**Verslag huishoudelijke elektrische installatie op laagspanning en zeer lage spanning****Algemeen:**

Referentie: 010-20260713-06	Datum controle: 13/07/2026
Keurder: 010

Eigenaar:	Onbekend	EAN-code:	Onbekend
Adres installatie:	De Spruiten 57, 2490 - Balen	Nummer teller(s):	6110292
		Distributienetbeheerder installatie:	Fluvius
Datum uitvoering installatie:			
☐ Vóór 01/10/1981			
☒ Tussen 01/10/1981 en 01/06/2020			
☐ Vanaf 01/06/2020			
Type:	☒ Wooneenheid ☐ Niet-huishoudelijk ☐ PV ☐ Batterij ☐ Laadpaal

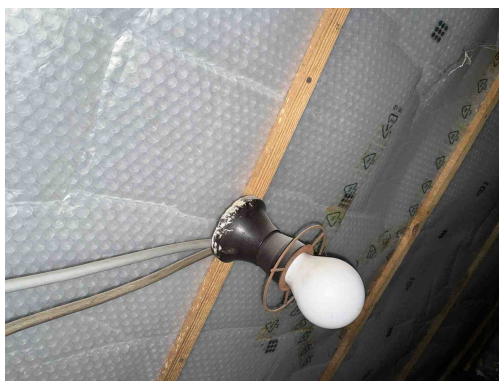
B06 - Het elektrisch verdeelbord heeft niet de minimale beschermingsgraad IPXX-B in een gewone ruimte (Boek 1: 4.2.2.3).

Opmerking: Oa living

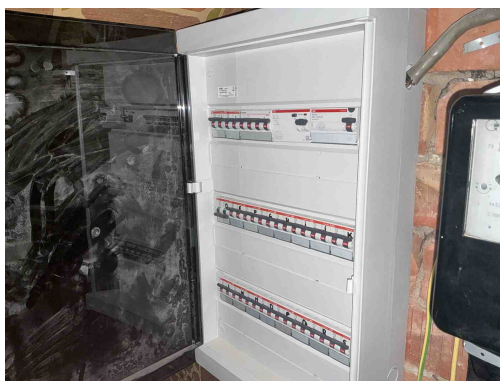
B17 - De voedingsspanning is niet op elk bord vermeld (Boek 1: 3.1.3.3).
Opmerking: Oa bord 1 en 2

B18 - Het volgnummer is niet op elk bord vermeld (Boek 1: 3.1.3.3).
Opmerking: Oa bord 1 en 2

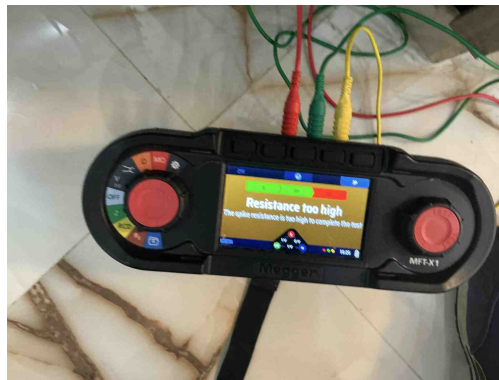
B17 - De voedingsspanning is niet op elk bord vermeld (Boek 1: 3.1.3.3).
Opmerking: Oa bord 1 en 2

B18 - Het volgnummer is niet op elk bord vermeld (Boek 1: 3.1.3.3).
Opmerking: Oa bord 1 en 2

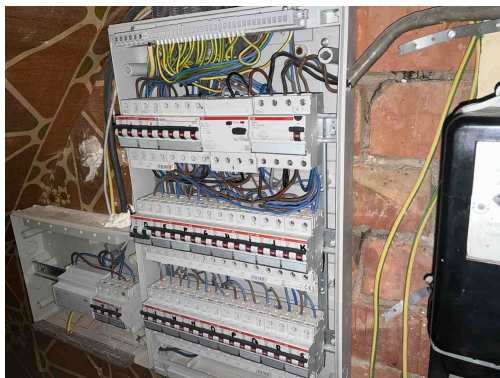
C21 - Het gebruik van geleiders van het type VOB, zonder bijkomende afscherming is niet toegestaan (Boek 1: 5.2.9.6).

Opmerking: Oa bord 1

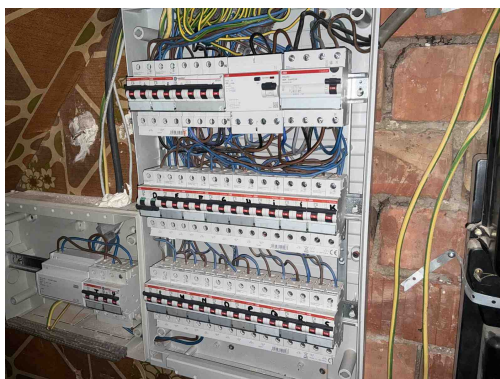
T21 - Het elektrisch materieel is niet geplaatst volgens de voorschriften van de fabrikant/ regels van goed vakmanschap . (Boek 1: 1.4.1.3)

Opmerking: Oa bord 1 en 2 vijzen van de ophanging zijn niet afgedekt
